Oggetto: ID **9915** - Progetto di impianto agrivoltaico "LI MOLIMENTI" DELLA POTENZA DI 60 MW E RELATIVE OPERE DI CONNESSIONE ALLA RTN DA REALIZZARSI NEL COMUNE DI SASSARI (SS).

## **TRASMISSIONE INTEGRAZIONI**

Figura 1: Aree percorse dal fuoco

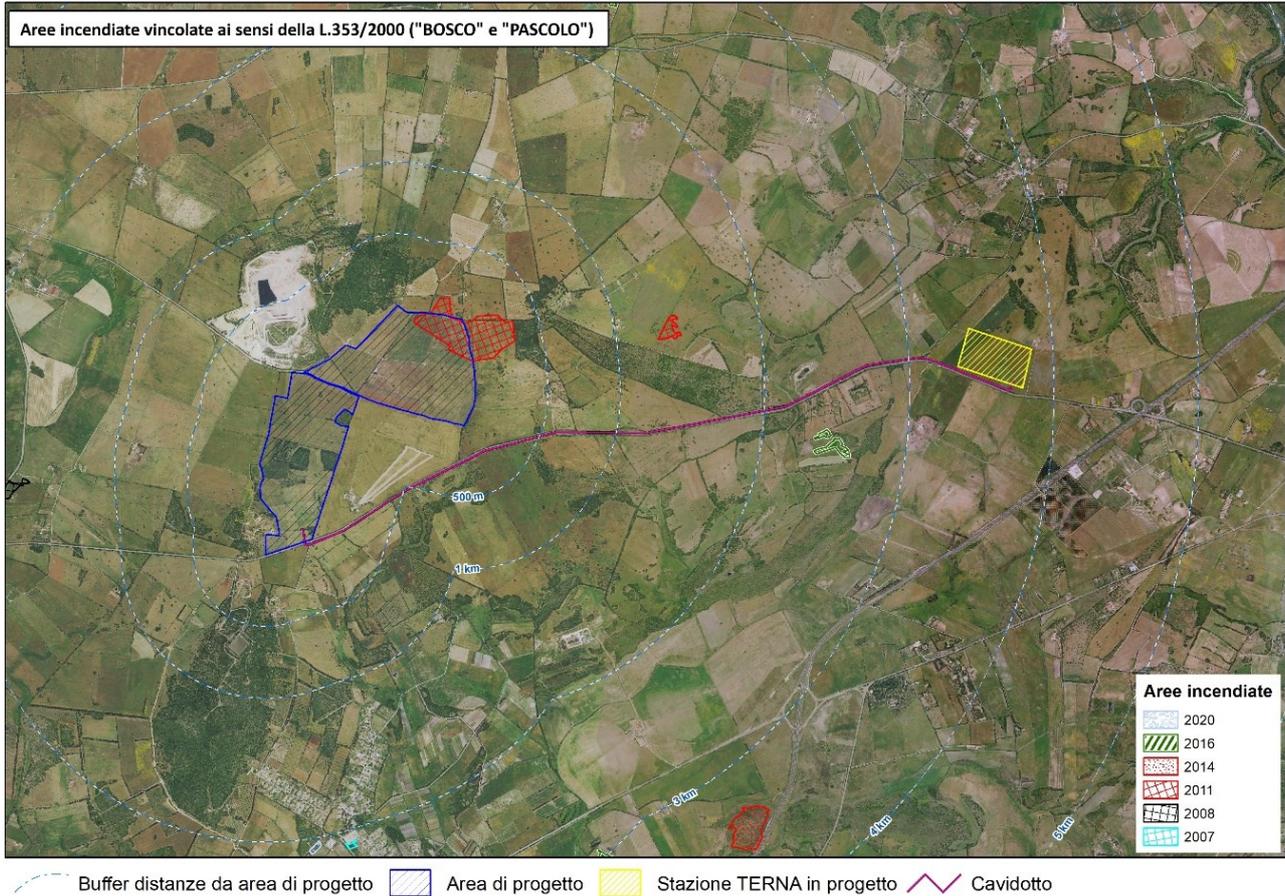
come desumibile dall'elaborato VIA-R09 "Relazione rischio incendio boschivo", l'area vasta è stata percorsa da incendi negli ultimi 15 anni, anche all'interno dell'area di progetto;

Le analisi di dettaglio individuano nella parte superiore dell'impianto un'area incendiata ricadente nella tipologia 'pascolo', soggetta a vincolo ai sensi della L. 353/2000. La Legge quadro in materia di incendi boschivi determina tre livelli di vincolo per le aree percorse dal fuoco:

L'area incendiata presente nella parte superiore dell'impianto è stata percorsa dal fuoco nel 2011, pertanto, il vincolo decennale è terminato nel 2021, mentre il vincolo quindicennale relativo al cambio di destinazione d'uso resta in vigore fino al 2026.

Tuttavia l'art. 5, comma 9 del DM 19.02.2007, "Criteri e modalità per incentivare la produzione di energia elettrica mediante conversione fotovoltaica della fonte solare, in attuazione dell'articolo 7 del D.Lgs. 29 dicembre 2003, n. 387", pubblicato nella Gazz. Uff. 23 febbraio 2007, n. 45, indica: "9. Ai sensi dell'art. 12, comma 7, del decreto legislativo 29 dicembre 2003, n. 387, anche gli impianti fotovoltaici possono essere realizzati in aree classificate agricole dai vigenti piani urbanistici senza la necessità di effettuare la variazione di destinazione d'uso dei siti di ubicazione dei medesimi impianti Fotovoltaici". **Pertanto, è possibile affermare che l'impianto agrivoltaico in progetto non prevede il cambio di destinazione urbanistica e non è soggetto al vincolo quindicennale ai sensi della L. n.353/2000.**

Non sono presenti ulteriori aree incendiate vincolate.

Interferenze reticolo idrografico IGM e DBGT\_10k\_22 con le opere in progetto

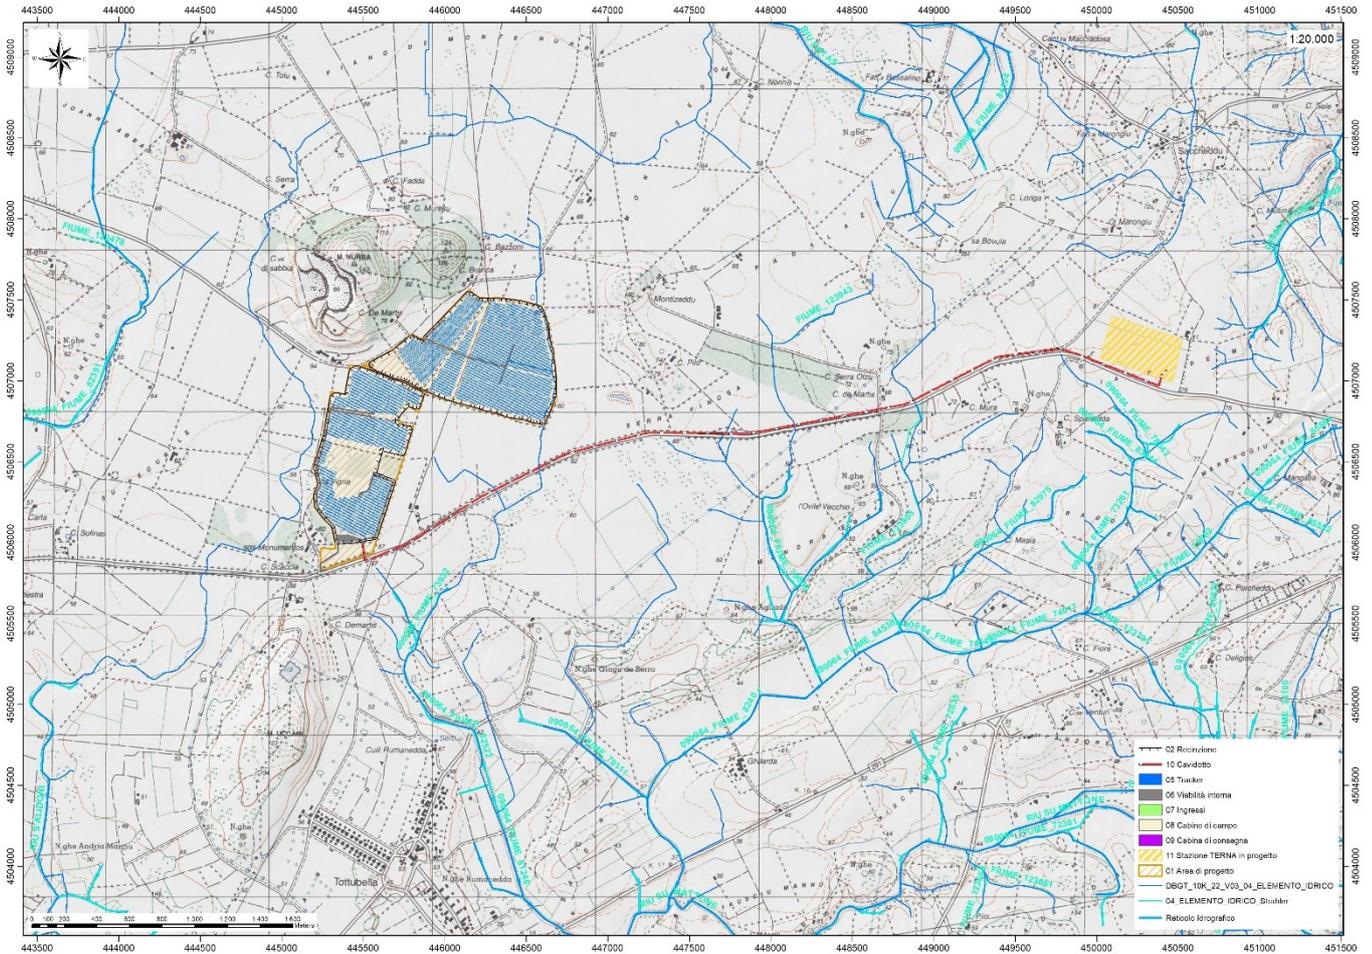
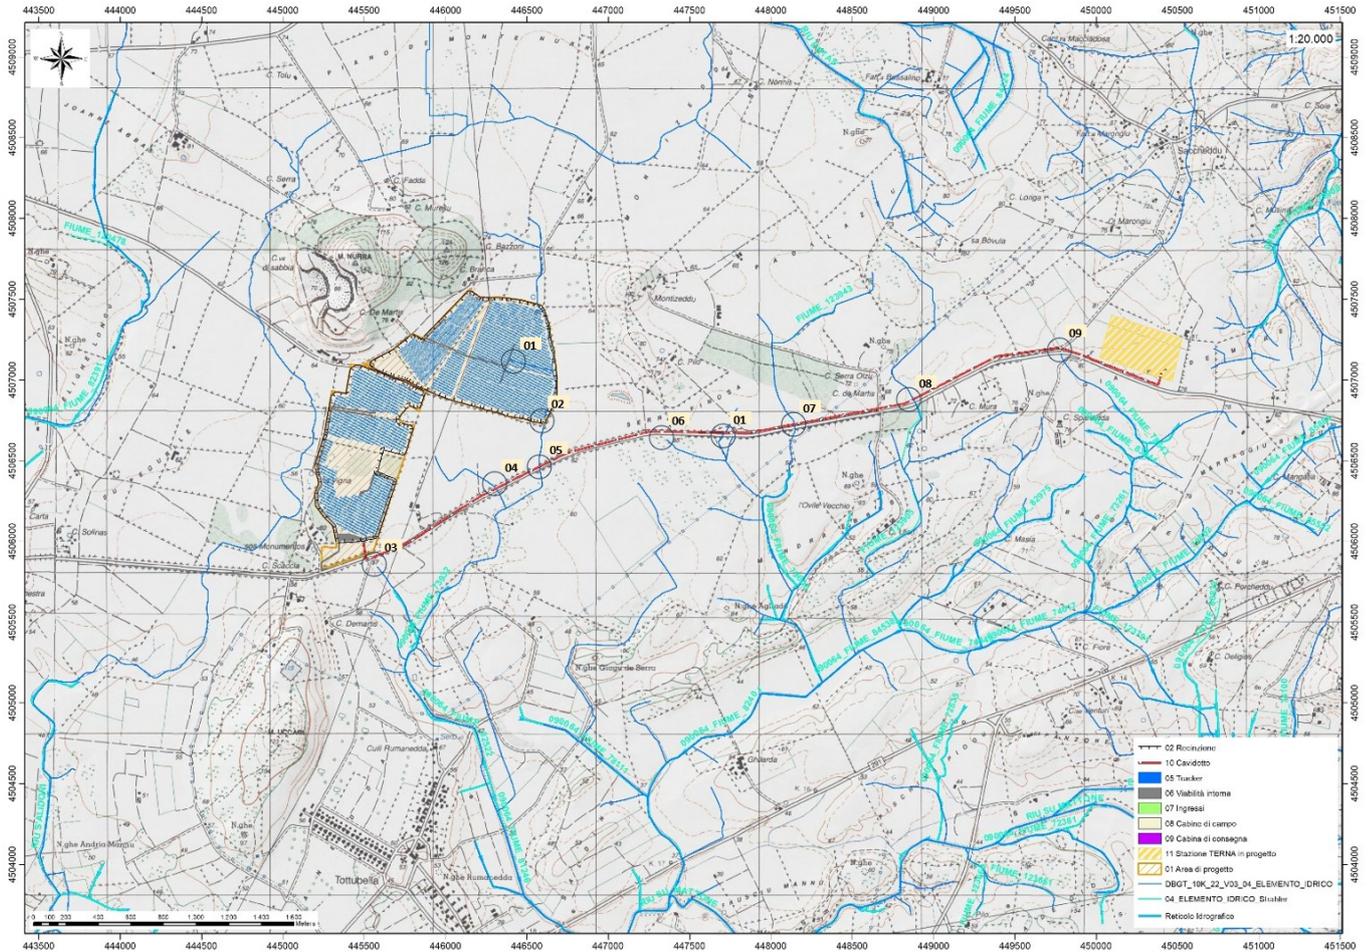
“sia il progetto principale che il cavidotto interferiscono in vari punti con il reticolo idrografico di riferimento, come anche evidenziato dal Servizio del Genio civile di Sassari nel proprio parere di competenza nel quale comunica che «[...] si è accertato che sia il corpo principale dell'impianto di produzione che le opere di collegamento alla SE, interferiscono in più punti con gli elementi del reticolo idrico superficiale di riferimento, meglio individuato dallo strato informativo “elemento idrico” di riferimento per le finalità di applicazione delle Norme Tecniche di Attuazione del PAI”, come approvato con deliberazione del Comitato Istituzionale dell’Autorità di Bacino Regionale n° 3 del 30.07.2015 e ss.mm.ii., da integrare con gli ulteriori elementi idrici eventualmente rappresentati nella cartografia dell’Istituto Geografico Militare (IGM), Carta topografica d’Italia - serie 25V edita per la Sardegna dal 1958 al 1965 e catastale, per il quale lo scrivente è competente al rilascio della necessaria e preordinata autorizzazione ai sensi ex art. 93 R.D. 523/1904. Oltre quanto sopra, le opere in progetto dovranno essere realizzate tenendo conto delle prescrizioni ex art. 96 lett. f) R.D. 523/1904, che per il caso prevede una distanza dal piede degli argini non inferiore a 10 m, per le “fabbriche” il cui progetto è assimilato[...] »

Sono presenti diversi corsi d’acqua lungo tutta l’area di interesse, e i relativi affluenti. Dall’esame della cartografia IGM al 25.000, mentre dal reticolo regionale ufficiale DBGT\_10k\_22 pubblicato dalla RAS nel mese di settembre 2023 si riscontrano alcune interferenze con l’area di impianto e con il cavidotto, meglio evidenziate nella tavola seguente.

**Risposta idrologica e permeabilità.** L'intervento prevede una minima occupazione di suolo dovuta all'impronta dei sostegni dei pannelli infissi nel terreno che non determina una sostanziale variazione al regime di deflusso idrico superficiale o sulla permeabilità relativamente alle condizioni ante intervento.

I pannelli sono posizionati a circa 3,50 metri da piano campagna ad una interdistanza reciproca di circa 6m, non interrompendo o ostacolando il normale deflusso superficiale e sotterraneo in quanto la falda si trova a circa 70m di profondità da p.c. e, analogamente, la rete di connessione, trovandosi interrata a profondità maggiore di 1m da p.c., non determina variazioni sostanziali all'attuale regime di deflusso delle acque superficiali e sotterranee.

La rete di connessione, trovandosi interrata a profondità maggiori di un metro da piano campagna, non determina variazioni sostanziali all'attuale regime di deflusso delle acque superficiali.

**Ne consegue che, in relazione ai criteri di valutazione del PAI, l'intervento nel suo complesso è compatibile e non determina aumento del livello di pericolosità idraulica ex ante.**

Figura 3: Piano di Gestione del distretto idrografico della Sardegna. Allegato 6 Tav.1 Classificazione dei corpi idrici superficiali: stato ecologico.

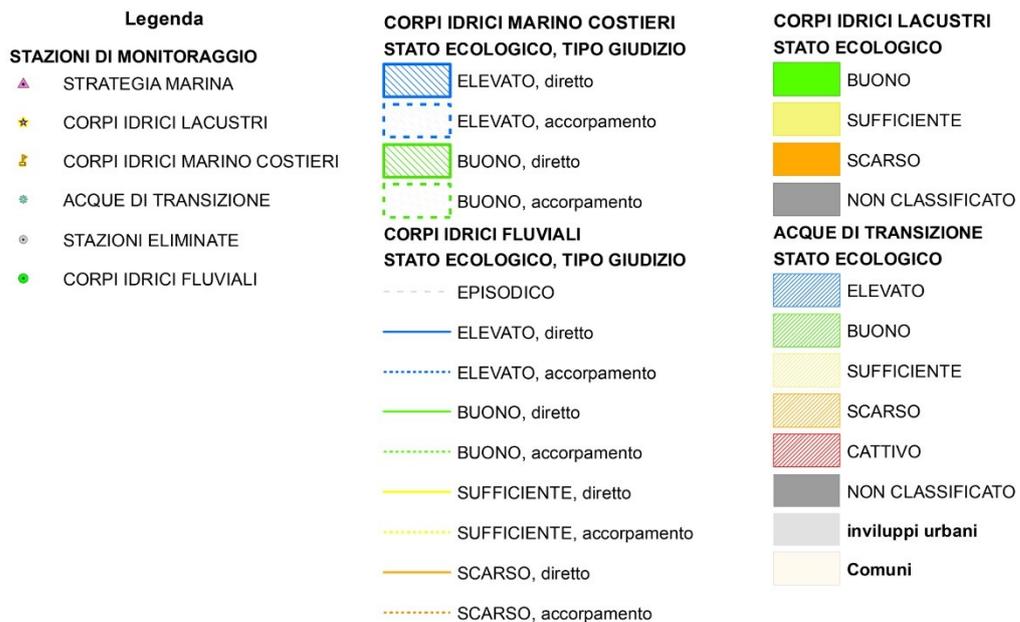
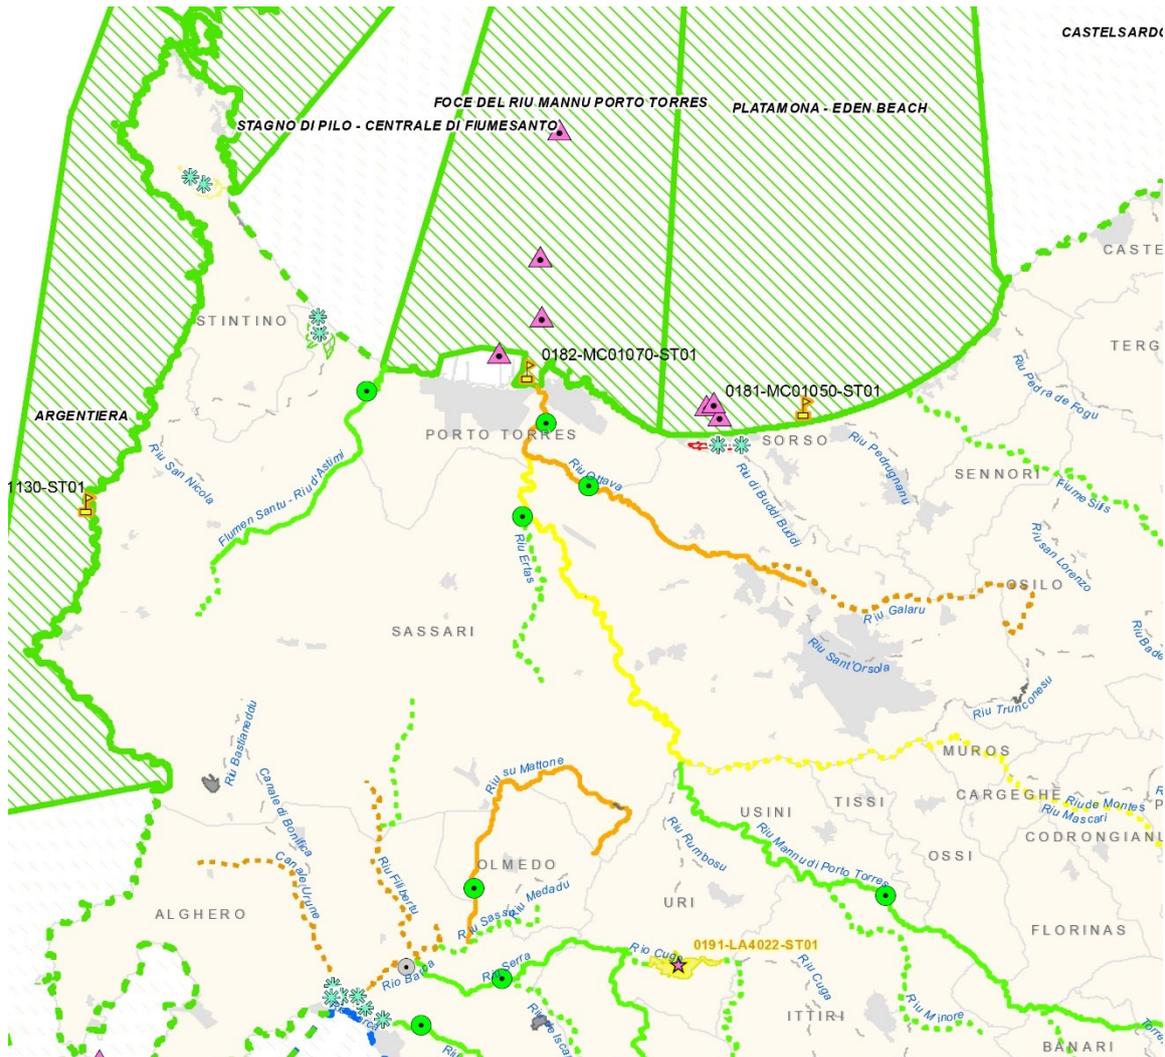
*fra i contenuti dello S.I.A. non è stata reperita l'indicazione dello stato ecologico dei corsi d'acqua indicati dal Proponente nel documento V.I.A.-Tav 07 Carta idrogeologica;*

*Si riporta di seguito la cartografia relativa allo stato ecologico dei corsi d'acqua redatta dalla Regione Sardegna e allegata al Piano di Gestione del Distretto Idrografico, giunto al terzo ciclo di pianificazione, approvato con Delib. n.16 del 21 dicembre 2021 dal Comitato Istituzionale dell'Autorità di Bacino.*

*In accordo alle indicazioni normative indicate in cartografia, l'area di progetto non ricade sui corsi d'acqua esaminati dalla Regione. Non sono presenti ulteriori indagini sui corsi d'acqua secondari situati in prossimità dell'area di progetto. Se si ritiene necessario svolgere ulteriori indagini e analisi sullo stato ecologico dei corsi d'acqua secondari limitrofi, potranno essere svolte in fase esecutiva.*

Figura 2: percorso dei mezzi speciali dal Porto Industriale di Porto Torres fino al sito di progetto (in blu).

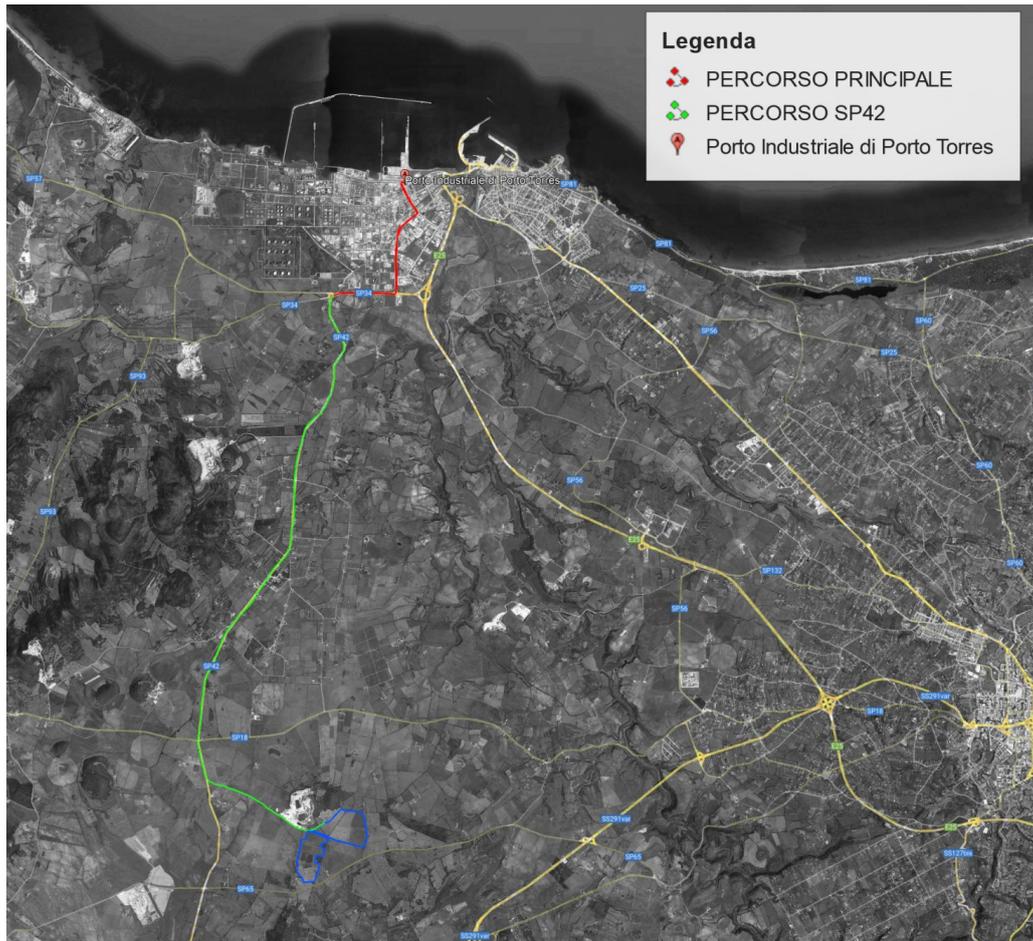
come rilevato anche dalla Direzione Generale dei Trasporti nel suo parere di competenza «[...] Si osserva inoltre che [...] sono state analizzate le componenti ambientali, ma tra queste non è contemplata la componente “Mobilità e Trasporti e non emergono particolari considerazioni e studi concernenti l’impatto del progetto sul sistema dei trasporti. Negli elaborati esaminati, in relazione all’ arrivo dei moduli fotovoltaici e delle strutture di sostegno, non è stato indicato il porto di arrivo e la viabilità di collegamento porto – sito e non risultano essere stati fatti studi e considerazioni riguardanti l’impatto sull’eventuale incremento di traffico marittimo, ne relativamente alle possibili interferenze con le attività del porto».

Il primo tratto, in rosso, è in comune a tutti i mezzi pesanti. Dal porto i mezzi si dirigono in direzione sud lungo la SP34 per 4,2 km fino ad imboccare la strada SP42 a sud-ovest. Proseguendo sempre in direzione sud i mezzi pesanti proseguiranno lungo la SP4 per circa 14,1 km fino al raggiungeranno dell'impianto.

Per quanto concerne l'incremento di traffico che interesserà le strade statali, provinciali e comunali utilizzate, esso sarà apprezzabile, ma comunque temporaneo ed esteso alla sola fase di cantiere (essendo determinato dal transito dei mezzi pesanti per il trasporto di materiali, attrezzature, componenti dell'impianto che si intende realizzare), esso risulta invece irrilevante durante la fase di esercizio per l'esiguità dei mezzi utilizzati dal personale addetto alla manutenzione e gestione del Parco.

Si consideri il nuovo elaborato "PE-Tav09 Piano particellare di esproprio".

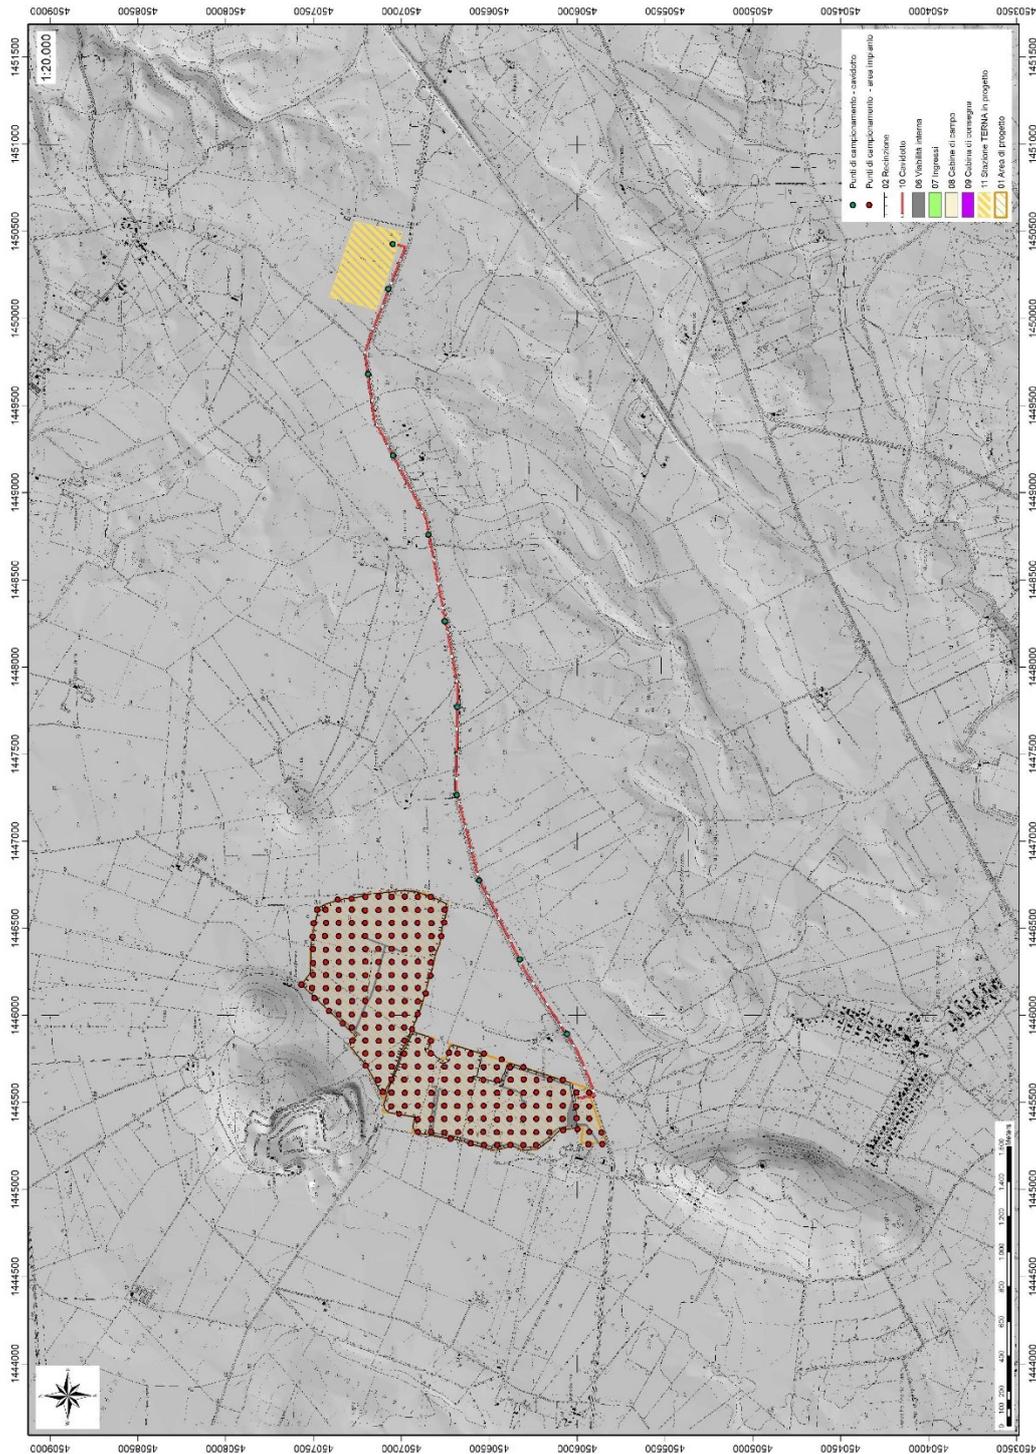
**15. Al fine di valutare le implicazioni del progetto sul patrimonio regionale si chiede di trasmettere l'eventuale Piano particellare di esproprio delle ditte interessate dalle attività del progetto.**
